Znak sprawy: Ig.III.271.2.7.2024

ODPOWIEDZI NA PYTANIA WYKONAWCÓW ORAZ INFORMACJA O ZMIANIE TREŚCI SWZ

PYTANIA DOTYCZĄCE Części nr 4 „Zakup spalinowego agregatu prądotwórczego o mocy znamionowej min. 32 kW”

Zdjęcie z oznaczoną lokalizacją montażu agregatu.

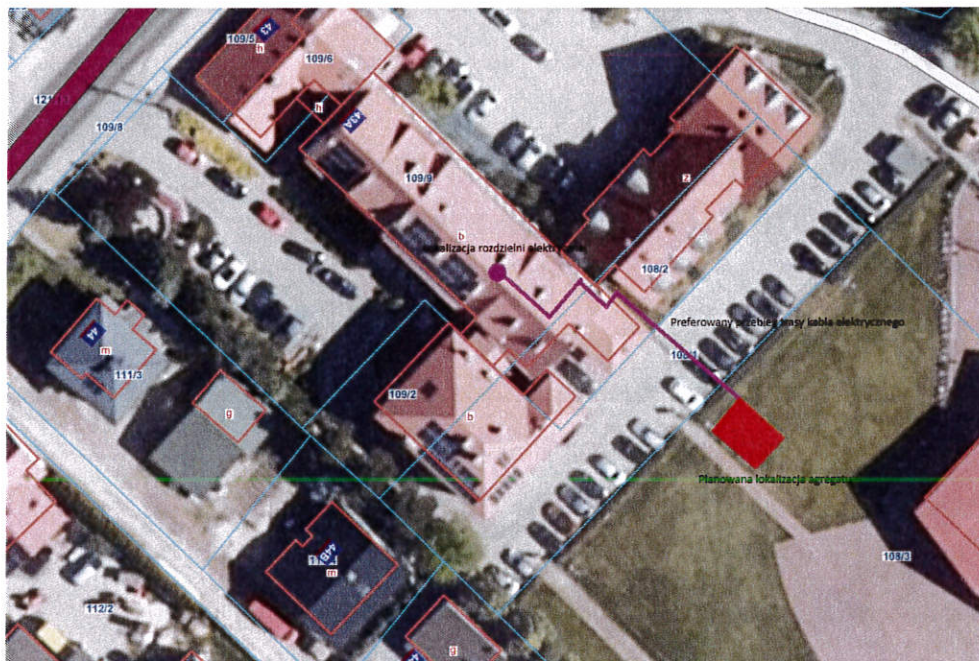
- 1) przesłanie dokumentacji fotograficznej miejsca, w którym ma zostać zamontowany agregat,
- 2) wskazanie odległości agregatu od rozdzielni
- 3) przesłanie dokumentacji fotograficznej rozdzielni z założoną i zdjętą zasłoną,
- 4) wskazanie trasy kablowej,
- 5) wskazanie, czy Zamawiający posiada panele fotowoltaiczne.

Ad. 1, 4 oraz 5 Zamawiający dołącza do SWZ uszczegółowienie załącznika nr 7 Opis przedmiotu zamówienia w formie folderu pn. „Załącznik nr 7 Dodatkowe zdjęcia do części nr 4”, w której wskazał na nowym zdjęciu planowaną lokalizację agregatu nieznacznie zmienioną w stosunku do wskazanej na zdjęciu w Załączniku nr 7 na str. 34.

Zdjęcie zamieszczone w ww. folderze, a także poniżej, pokazuje także zainstalowane na budynku UG Samborzec panele fotowoltaiczne o mocy około 17 kW. Planowana jest także

rozbudowa tej instalacji o dodatkową instalację na parkingu przy planowanej lokalizacji agregatu.

Ad. 2 Odległość rozdzielni od agregatu wynosi co najmniej 45 m w trasie, którą zaplanował Zamawiający. Z czego około 21 m obejmuje wykonanie kabla pod ziemią na zewnątrz budynku, a pozostała część to montaż od rozdzielni elektrycznej w korytarzu i pomieszczeniach budynku urzędu gminy.

Preferowany przebieg trasy kablowej został oznaczony na załączonej mapie. Zamawiający nie ma wiedzy, czy kabel w obrębie budynku zmieści się w istniejących korytkach, czy też wymaga zastosowania odrębnych osłon.
